**Avis de la Mission régionale d'autorité environnementale
de région Nouvelle-Aquitaine
sur la mise en compatibilité par déclaration de projet
du plan local d'urbanisme intercommunal partiel (PLUi)
de la communauté d'agglomération de Grand Angoulême (16)**

n°MRAe 2022ANA39

dossier PP-2022-12128

Porteur du Plan (de la Procédure) : Communauté d'agglomération de Grand Angoulême

Figure 4 : Extrait plan de zonage avant/après (Source : dossier page 9)

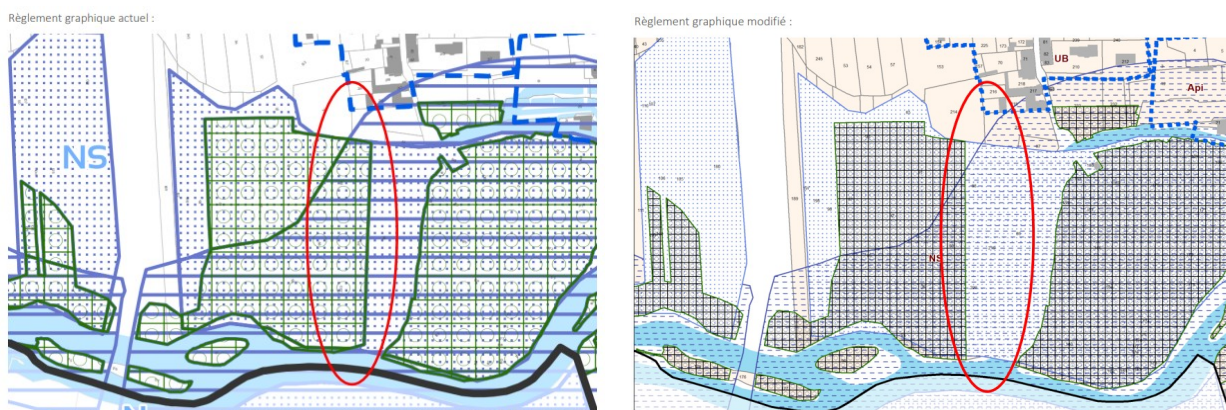
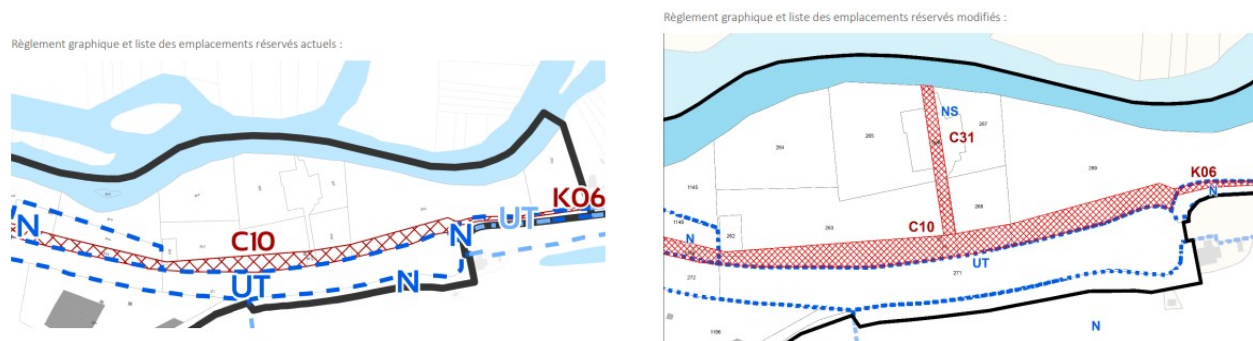
d'occupation des parcelles classées en EBC visant la protection et la conservation de milieux boisés. Toutefois, le rapport de présentation ne justifie pas l'ampleur de l'emprise foncière nécessitant la suppression du classement EBC de la totalité des parcelles AB88, AB212 et AB220, mesurant ensemble 30 mètres de large, pour la construction d'un tronçon de piste cyclable à réaliser de 2,5 mètres de large hors accotement.

Figure 6 : Site d'étude (Source : dossier page 96)

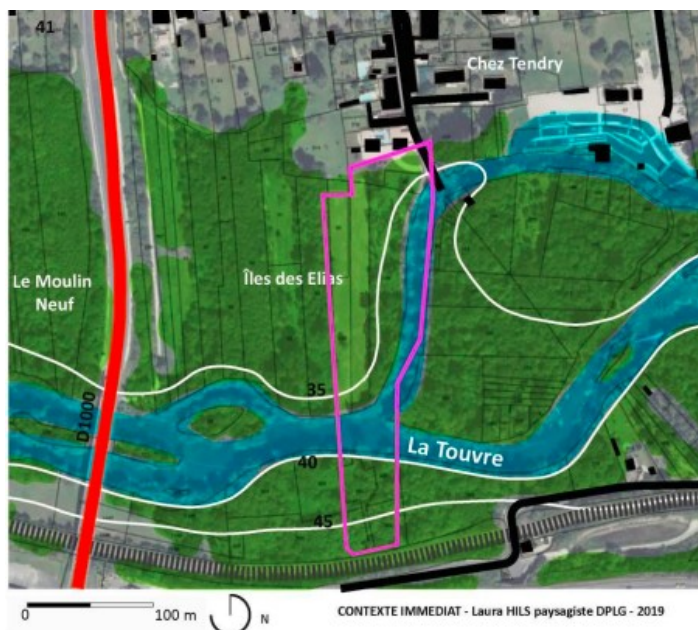
Concernant l'analyse des incidences, la collectivité a pris le parti de limiter son travail au regard du seul impact induit par la suppression de l'espace boisé classé (EBC). Ce choix méthodologique n'est pas expliqué, d'autant plus que le rapport de présentation ne décrit pas de manière suffisamment détaillée les aménagements projetés et les travaux nécessaires pour réaliser puis entretenir la voie cyclable, notamment vis-à-vis des boisements.

La MRAe rappelle que la démarche d'évaluation environnementale stratégique attendue doit être proportionnée à l'aire d'étude. En se limitant à regarder les seules incidences de la suppression de l'EBC sur trois parcelles de l'emprise du projet, elle est incomplète. Elle ne permet pas de s'assurer d'une prise en compte satisfaisante des impacts sur l'environnement et la santé humaine susceptible d'être induits par le changement d'occupation et d'usage des sols.

En l'état du dossier, la MRAe estime que le rapport de présentation ne permet pas d'appréhender de façon satisfaisante l'ensemble des incidences potentielles sur l'environnement liées à l'évolution du PLUi.

Figure 7 : carte incidence suppression EBC sur zones humides (Source : rapport de présentation, page 118)

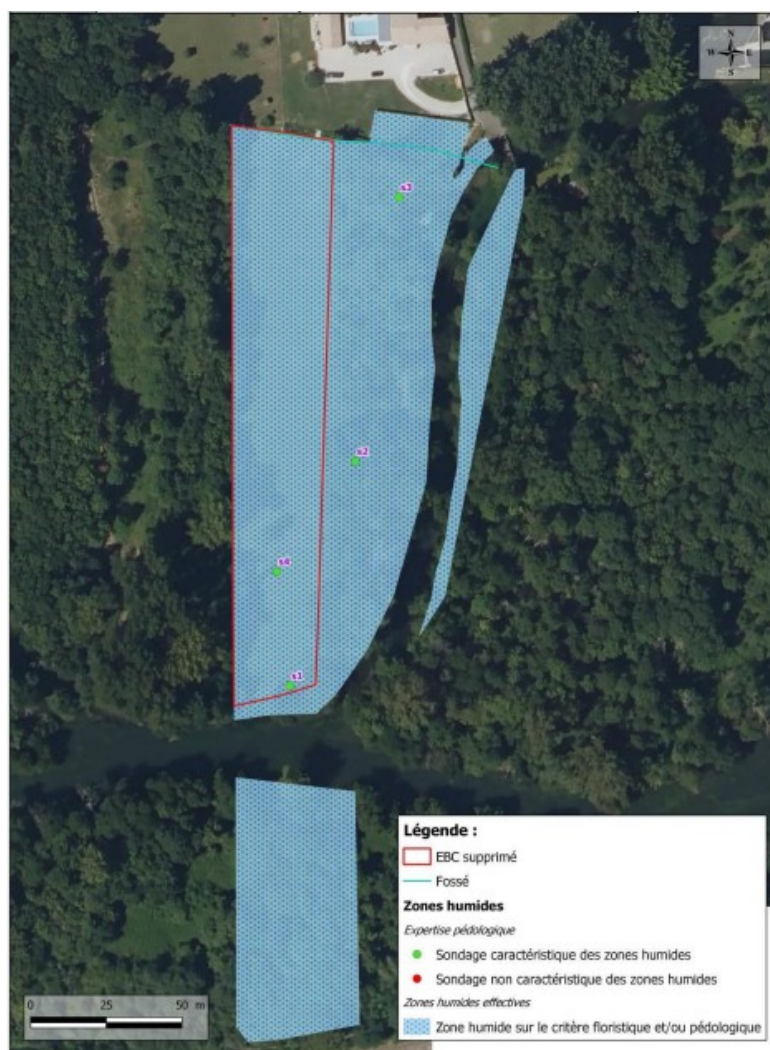
Concernant les zones humides, le rapport de présentation évoque leur détérioration sur l'intégralité « d'une parcelle » EBC de 5 654 m² sans l'identifier précisément sur l'aire d'étude et sans préciser si d'autres zones humides occupant des parcelles non classées en EBC sont susceptibles d'être également impactées par les futurs aménagements du secteur NS. Compte-tenu du parti pris du maître d'ouvrage de n'analyser les incidences du projet qu'au regard de la suppression des zones EBC, il convient de préciser si l'analyse de l'incidence concerne la totalité des zones humides de l'aire d'étude. En effet, les cartographies fournies (cf. figure n°7 reprise ci-après) laissent apparaître que le projet se situe intégralement en zone humide.

La MRAe demande de compléter l'inventaire des zones humides et de cartographier clairement les incidences du projet sur l'ensemble des zones humides de la zone d'étude. Elle demande également d'étudier leurs caractères fonctionnels.

Figure 8 : schéma bande de cloisonnement (Source : rapport de présentation, page 111)

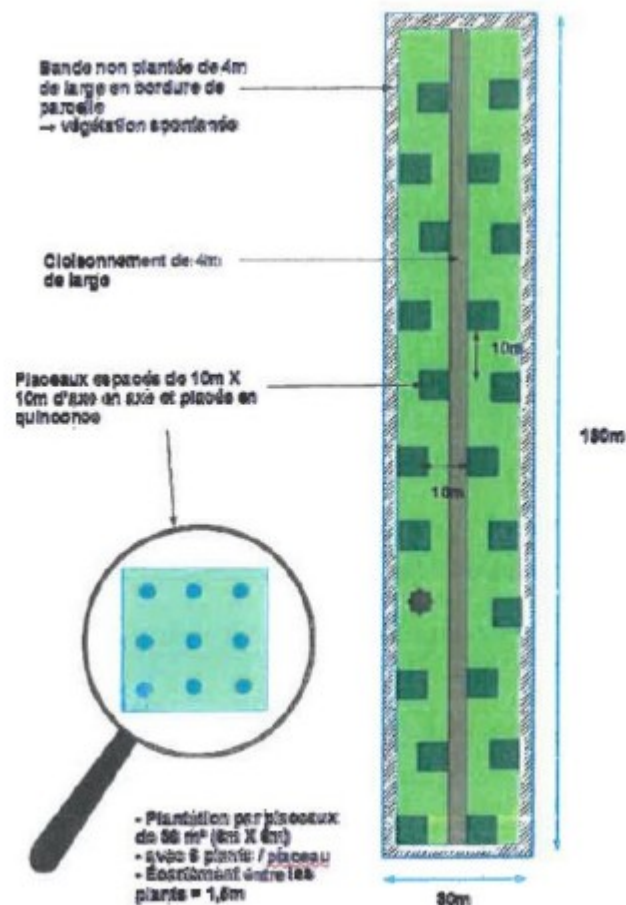
D'après le dossier, sur les préconisations de la direction départementale des territoires de la Charente (DDT 16), il est prévu de créer un cheminement de cloisonnement sylvicole⁷ pour la gestion forestière. Le rapport de présentation met en évidence que les parcelles sont occupées par de jeunes plantations où n'apparaît pas le chemin préconisé. Sur ce point, le dossier mériterait de préciser que ce repeuplement est suivi dans le cadre d'une transaction pénale auprès du procureur de la République du tribunal de grande instance d'Angoulême du 31 mars 2020.

La collectivité prévoit d'utiliser ce cheminement pour y construire le projet de tronçons de piste cyclable. Le dossier ne prend pas en compte la nature temporaire de ce cheminement de cloisonnement sylvicole, qui n'a pas vocation à être maintenu une fois le repeuplement assuré.

La MRAe demande que ces informations manquantes soient ajoutées au dossier, pour une meilleure compréhension du projet et de ses impacts par le public.

Figure 10 : Localisation de l'itinéraire 1 sur le schéma cyclable de l'agglomération (source : site CAGA)

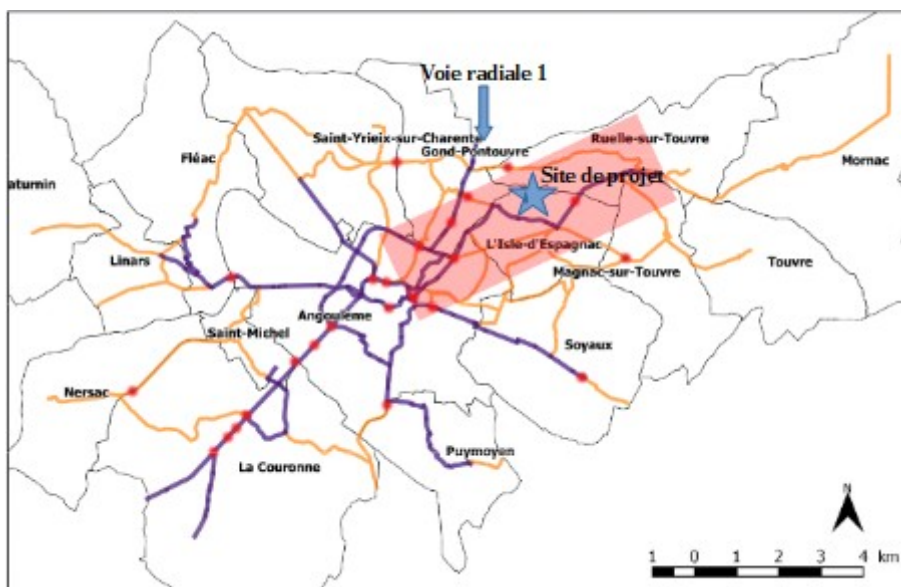
Afin de mieux appréhender le besoin en mobilité de la collectivité, le rapport de présentation mériterait de contenir des développements sur l'apport du futur itinéraire au regard de ce besoin. **Des compléments sont attendus sur ce point. La MRAe recommande de définir précisément les besoins et les objectifs poursuivis, ainsi que la cohérence par rapport au schéma d'itinéraire cyclable.**
